Müşteri ifadesi / Atölye tespiti

Teknik açıklama

Krank mili için iyileştirilmiş bir titreşim amortisörünün kullanılmaya başlanması:

Şekil 1: Krank mili titreşim amortisörünün referans numarasının görünümü.

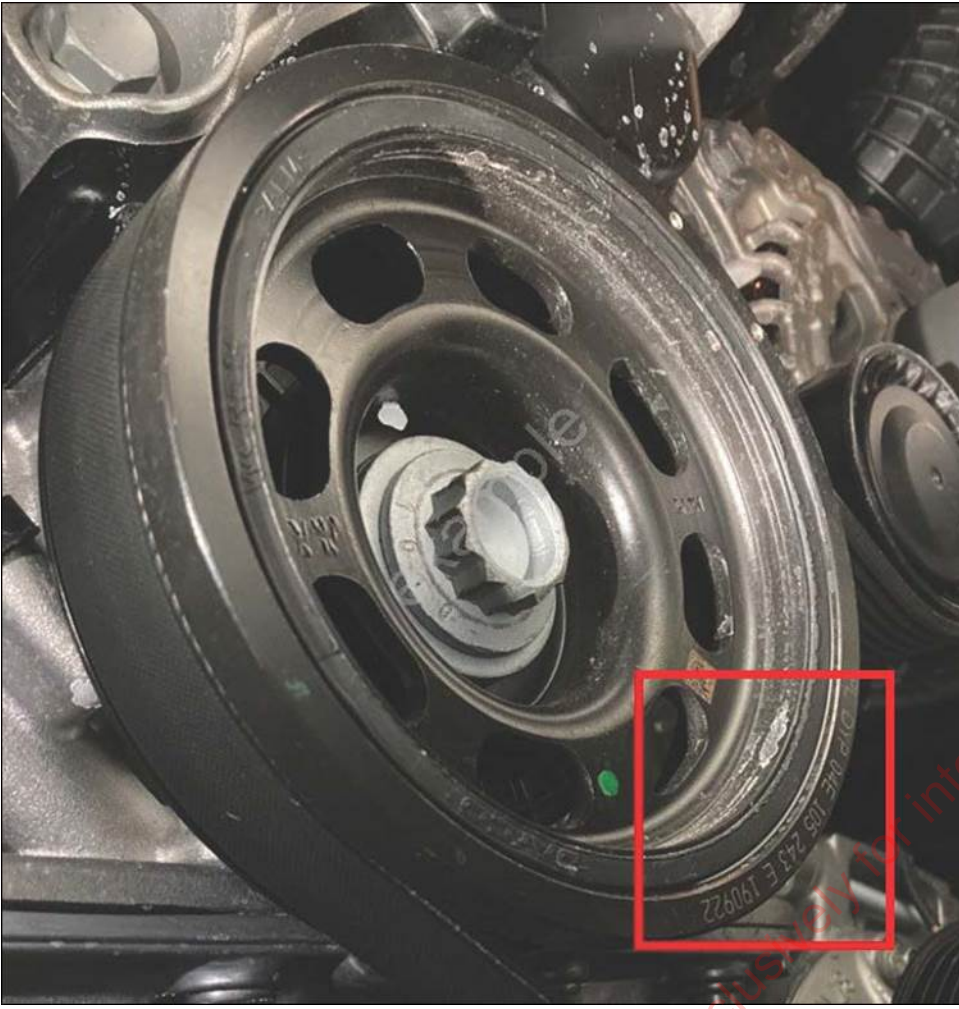
- Krank mili titreşim amortisörünün referans numarasını kontrol edin (bakınız resim 1'deki dikdörtgen).

Krank mili için referans numarasına sahip bir titreşim amortisörü varsa: 04E.105.243.E hali hazırda takılmıştır:

- Krank mili titreşim amortisörünü SEAT Atölye Kılavuzu/Orijinal Parça Kataloğuna uygun olarak değiştirin.
